**Annexe 1 au Courrier 2021-14-076- SL/JL**  
**Demandes et observations de l'inspection de l'environnement (DREAL/UBDCM)**  
**Société « CARGO PROPERTY DEVELOPMENT »**

# Annexe 1 au Courrier ERASS-2021-14-279

# Projet d'aménagement d'une plateforme logistique à Cormelles-le-Royal (14)

## Réponses à l'avis du Service Ressources Naturelles de la DREAL du 15 juillet 2021

**Figure 1 : Contexte géologique**

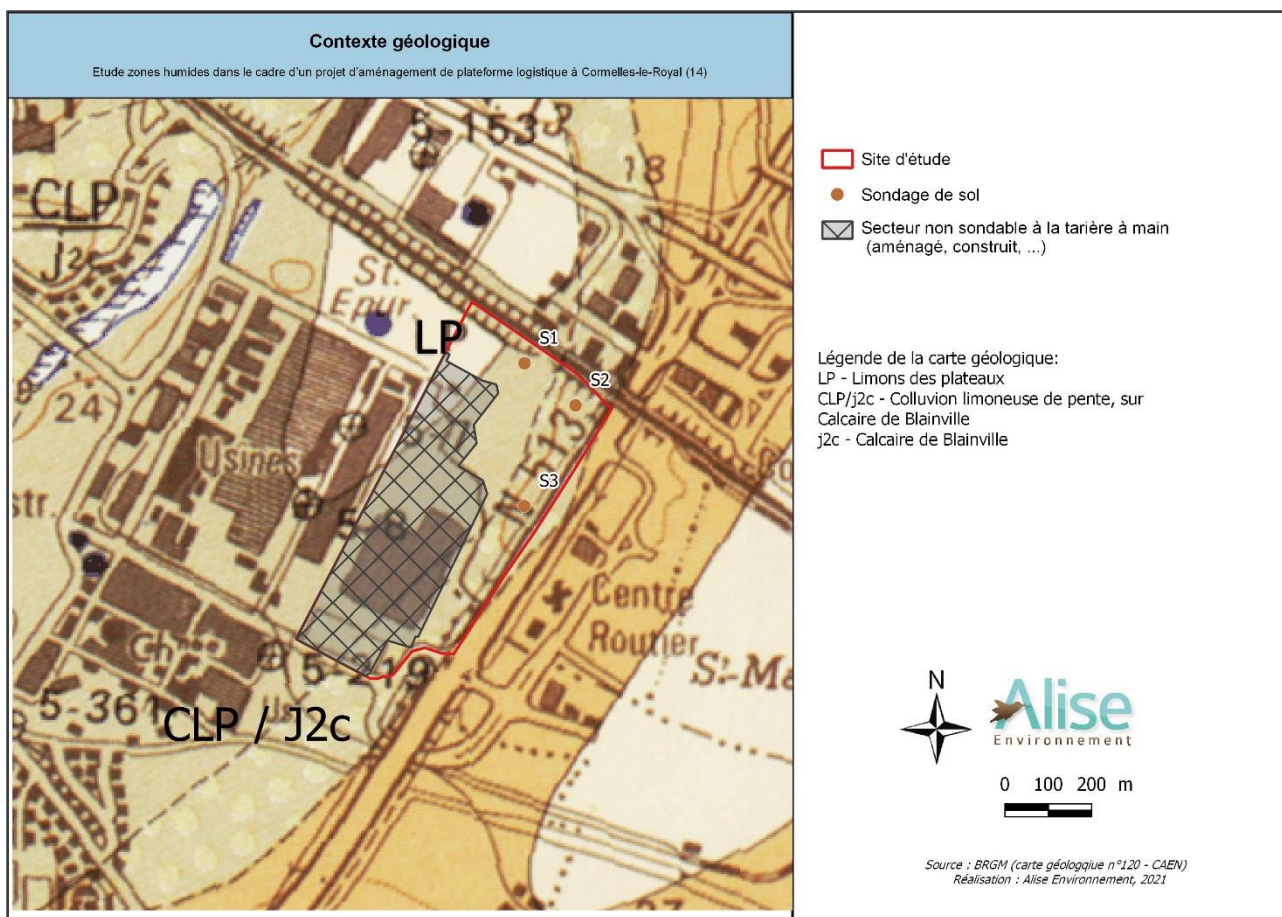
Alors que le site d'étude fait 30 ha et est classé en zone de forte prédisposition à la présence de zone humide, il n'a été procédé qu'à 3 sondages pédologiques et 3 placettes végétales. Les placettes et sondages sont situés exactement au même endroit.

Cette pression de sondage est d'autant plus faible que le sondage S2 et le relevé floristique correspondant P2 ont été faits au sein de la station d'*Orobanche picridis*, espèce végétale d'affinité mésoxérophile, donc absente des zones humides.

**L'absence de zone humide devrait être confortée par une pression de sondage plus importante ou être mieux justifiée. La modification du site ne fait pas obstacle à cette identification complémentaire.**

La pression de sondages apparaît justifiée au regard des conditions suivantes :

1°) le terrain est homogène du point de vue topographique et géologique en particulier :

- La géologie relativement homogène : Limon ou colluvion sur Calcaire jurassique (les colluvions sont issues des limons situés plus en hauteur et qui ont « coulées » vers le bas). Les sondages confirment la géologie. (cf. figure ci-après)
- La topographie est uniforme : elle est pente douce vers l'Est.

2°) Les 3 sondages présentent des profils pédologiques similaires : ils décrivent une unité de sol homogène (limon argileux sur 50 à 80 cm et sans traces d'hydromorphie).  
 A noter qu'un sondage a été réalisé au point bas du site (S2) : celui-ci n'est pas humide.
